710 - INSP
 ISO/IEC 17020
 Origineel verslag

Controlebezoek - Periodiek [Hfst 6.5]

Verslagnummer:
 28/28112025/53507/61095/1

Inspectie adres: Wezelstraat 30, 9032
 Wondelgem (België)
 Type: Controlebezoek - Periodiek [Hfst 6.5]

Elektrisch bord

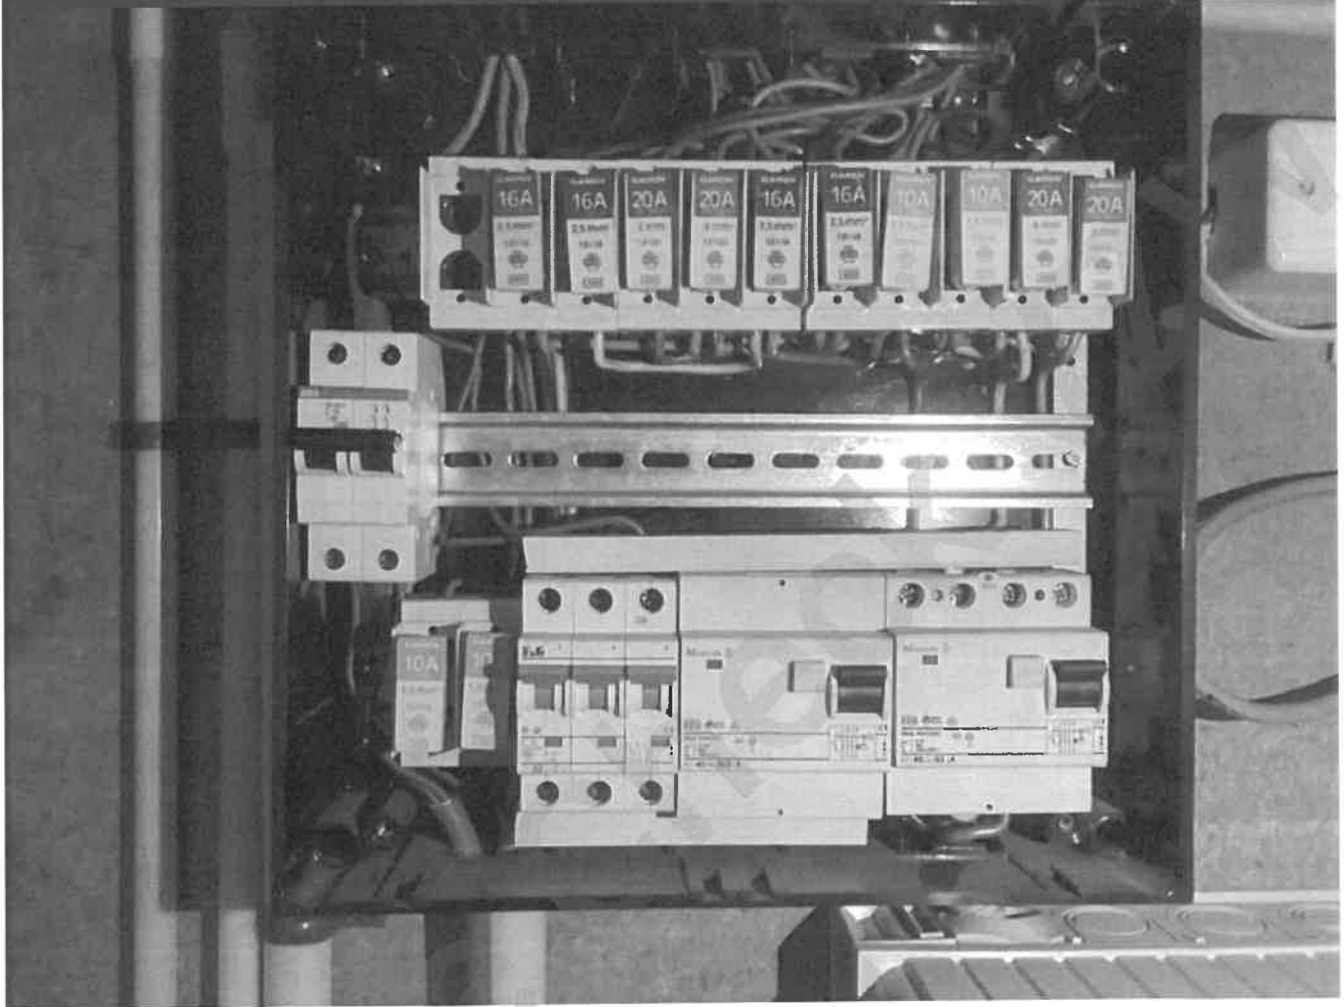
- Het verdeelbord is niet conform. - oAfd 5.3.5.1 ; oAfd 4.2.2.1.b
- Het eendraadsschema en situatieplan zijn niet aanwezig. - oAfd 3.1.2.1
- De sectiegrootte van de overbruggingen in de borden is niet aangepast aan de grootte van de beveiliging tegen overstromen. - oAfd 4.4.1.5
